MINISTÈRE DE L'ENVIRONNEMENT, DE L'ÉNERGIE ET DE LA MER

Expertise sur le projet de réouverture du tunnel du Rove à la circulation d'eau de mer

Rapport n° 011009-01
établi par

Avril 2017

Figure 2 : Plan du projet de base d'ouvrage hydraulique

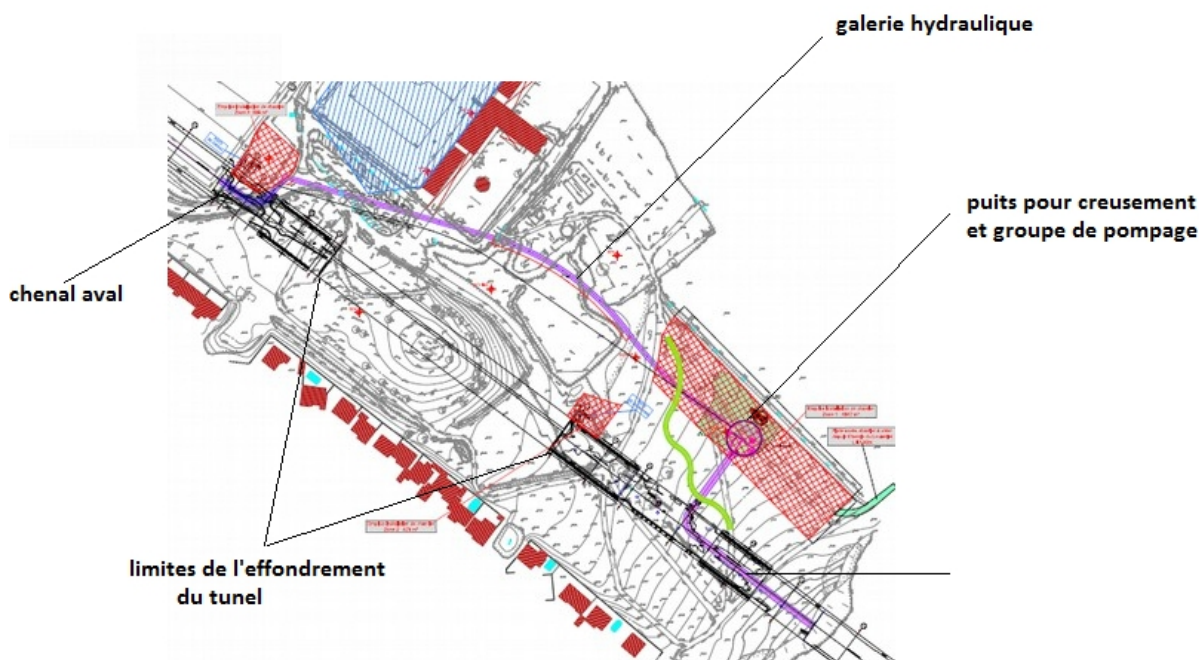
L'estimation du projet de base s'élève à 31,4 M€ HT en valeur avril 2016.

Ce montant excédant largement le budget de 8,5 M€ HT prévu dans le contrat d'étang, le comité de pilotage a demandé au SAVN de réaliser une étude de faisabilité sur la base d'un programme modifié, avec un débit limité à 10 m³/s permettant d'envisager une galerie hydraulique traversant l'effondrement, quitte à augmenter les aléas et à réduire le confort de l'exploitation future.

Figure 3 : Plan et coupes des variantes 1 et 2 d'ouvrage hydraulique

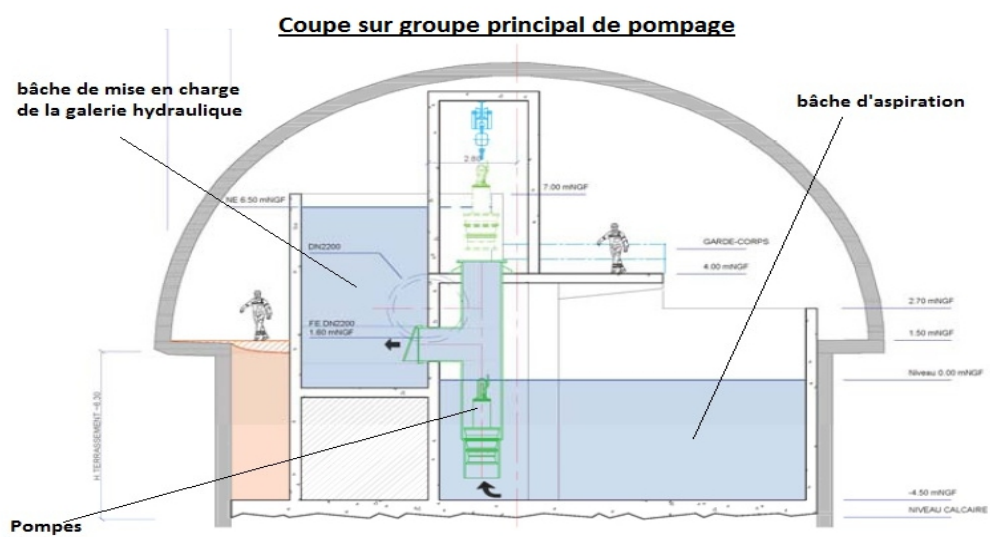
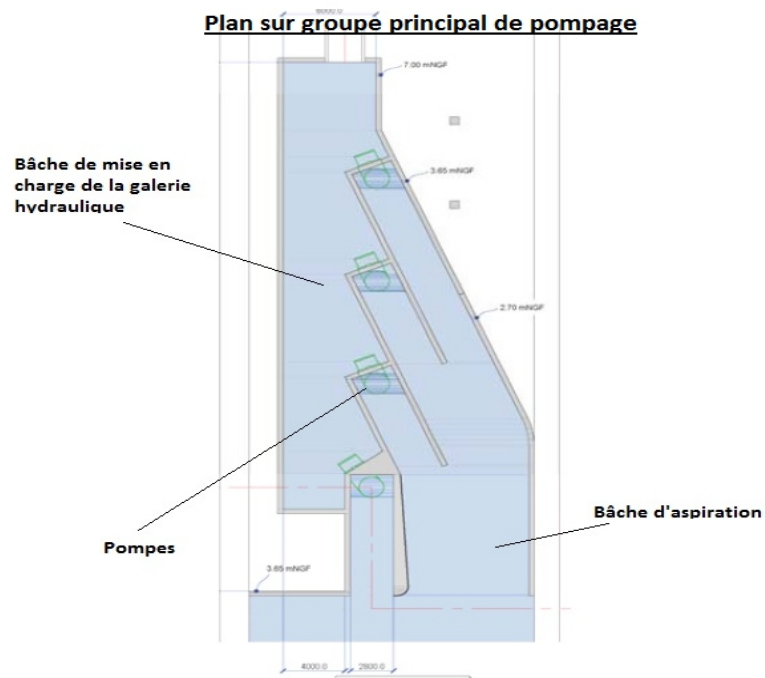
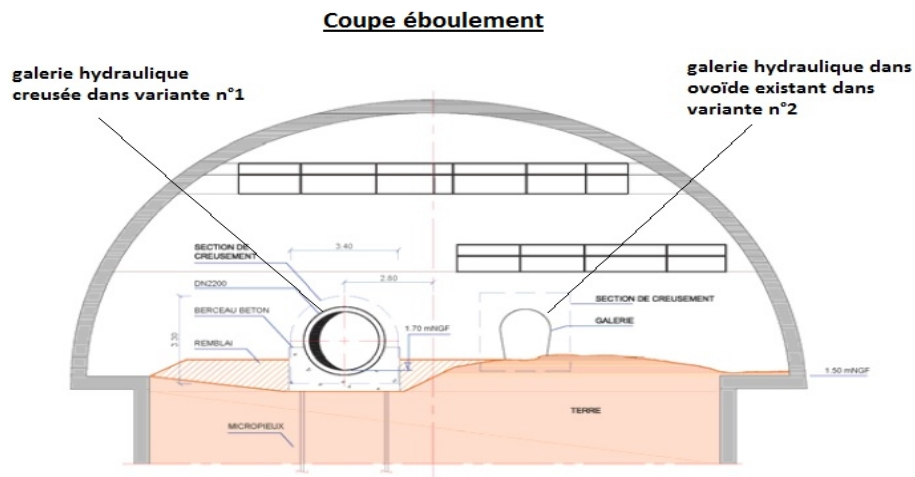
L'estimation de la variante n°1 s'élève à 24,9 M€ HT en valeur avril 2016 dont les 21,3 M€ HT pour les travaux cités en comité de pilotage.
